**Nõo vald Järiste küla SSP 6.2 Nõo
autotrafopunkt ehitusloa eelnõu kooskõlastamata
jätmine**

Olete esitanud Transpordiametile kooskõlastamiseks Tartu maakonna Nõo valla Järiste küla Nõo autotrafopunkti ehitusloa eelnõu (menetlus nr 405424). Trafopunkti juurdepääs on seotud riigiteega nr 22154 Aiamaa-Nõo tee.

Ehitusluba antakse SSP 6.2 Nõo autotrafopunkt ehitamiseks. Ehitusloa aluseks on eelprojekt „SSP 6.2 Nõo autotrafopunkti projekteerimine, lõik 4 Tartu-Valga“ (peaprojekteerija Ardanuy Ingenieria S.A., töö nr 4001).

Joonis 1. Ristumiskoha pikikallete kujundamine

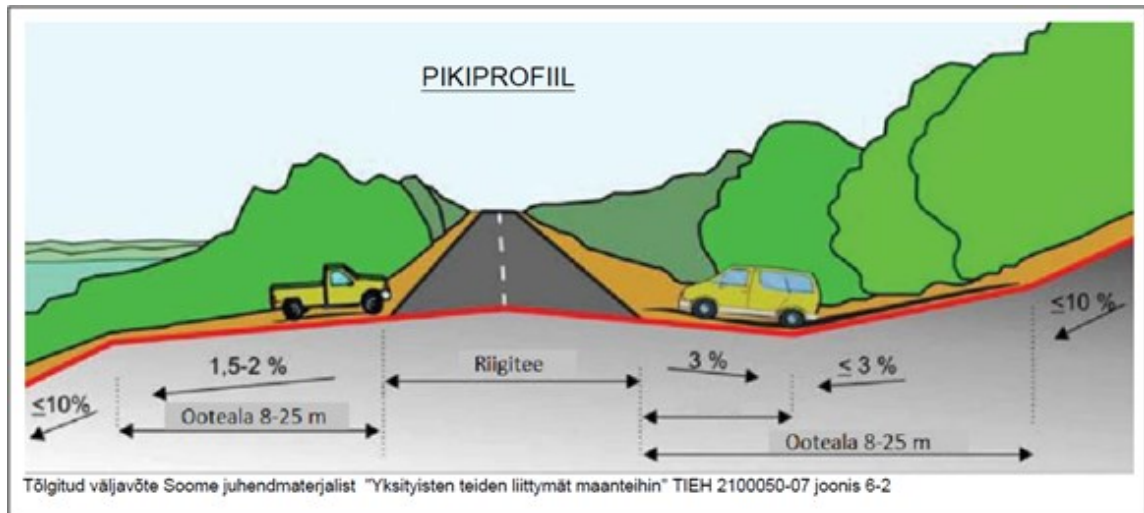
10. Ristumiskoht projekteerida riigiteega võimalikult täisnurga all. Ristumiskoha pikikalded määrata vastavalt alltoodud joonise põhimõtetele arvestusega, et riigitee alusele maale sademevett üldjuhul ei juhitata.
